Pregão Eletrônico Nº 099/2020 - Processo Nº 00200.005186/2020-99

Ref.: Diligência - Apresentação de informações e/ou documentos complementares às contrarrazões recursais

Assunto: Diligência - Apresentação de informações e/ou documentos complementares às contrarrazões recursais

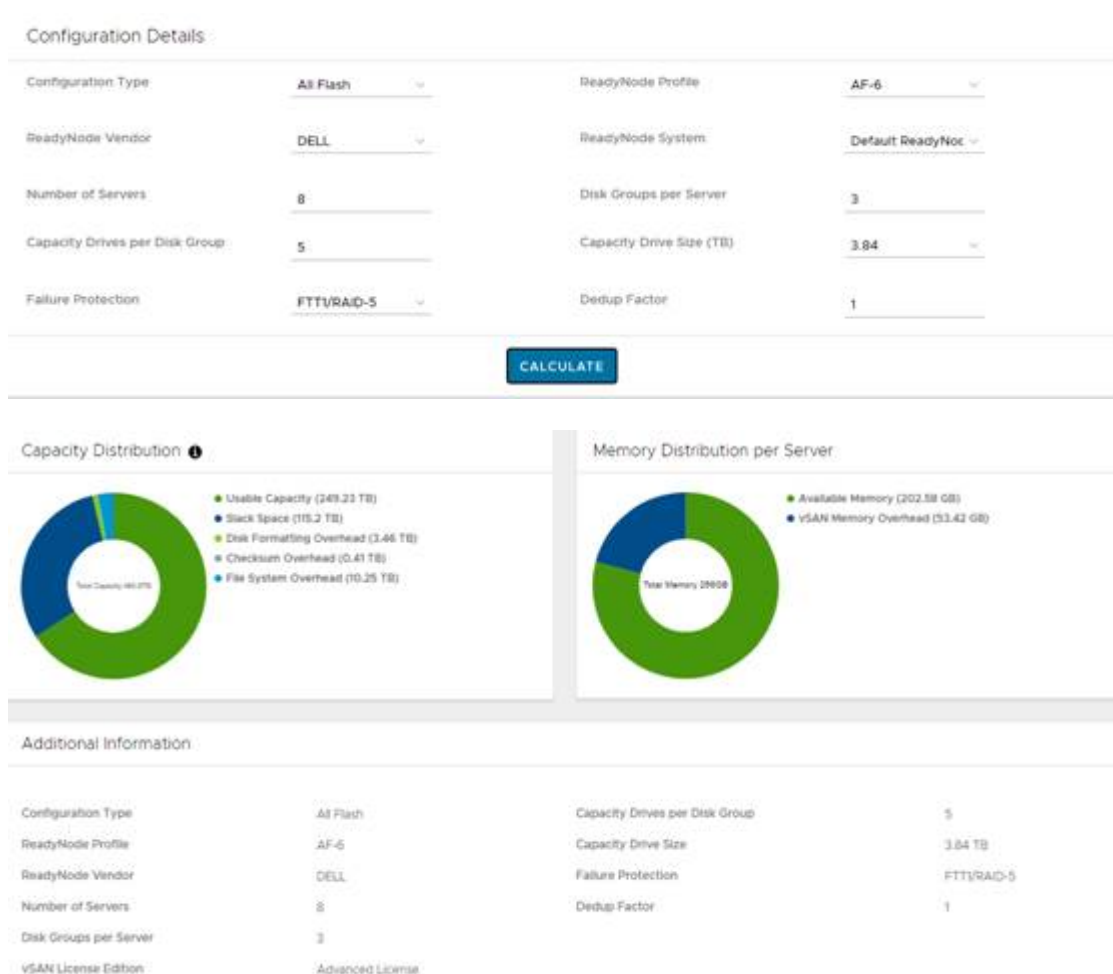
9. A recorrente apresentou prints retirados de ferramentas de dimensionamento em que, na teoria, demonstram que o espaço utilizado na proposta vencedora não está condizente com as regras do edital.

Os prints foram analisados e resolvemos validá-los utilizando a ferramenta informada na documentação oficial da VMWare contida em <https://core.vmware.com/resource/vmware-vsan-design-guide#sec1-sub1>, onde há um link para a ferramenta que está no site <https://vsansizer.vmware.com/reversesizer>, para verificar os resultados do dimensionamento.

A documentação informa que essa ferramenta é baseada na versão do vSAN 7 update 1, portanto, os seus resultados não podem ser considerados para a versão do vSAN 7 sem o update.

A ferramenta foi parametrizada com os dados informados pela licitante vencedora em sua oferta.

De acordo com os resultados obtidos, o valor da área utilizável é de 31.15TB, esse valor é diferente do anteriormente calculado e informado no item 7 desse documento (30.93TB) provavelmente pelo fato do dimensionamento não ter sido feito com a mesma configuração do exemplo existente no documento analisado.

Disk Space Usage And Resource Utilization

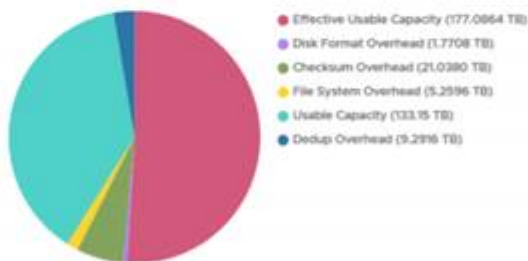
A licitante vencedora apresentou um documento oficial da VMWare, que devido ao seu aspecto confidencial não pôde ser checado no que tange a sua autenticidade e veracidade, mas que, devido ao princípio da boa-fé, o trataremos como autêntico e verdadeiro, que utiliza como referência a mesma versão do vSAN que utilizamos para coletar os resultados apresentados, mas que traz resultados diferentes.

De acordo com a documentação oficial apresentada, o espaço disponível em cada nó situa-se em 33.28TB.

Há, portanto, duas fontes oficiais de informações apresentando resultados diferentes.

Solicitamos que a licitante vencedora seja diligenciada para apresentar, através de documentos oficiais do fabricante da solução da Software Defined Storage, a demonstração de quais das fontes está correta, com a devida explicação da divergência de valores.
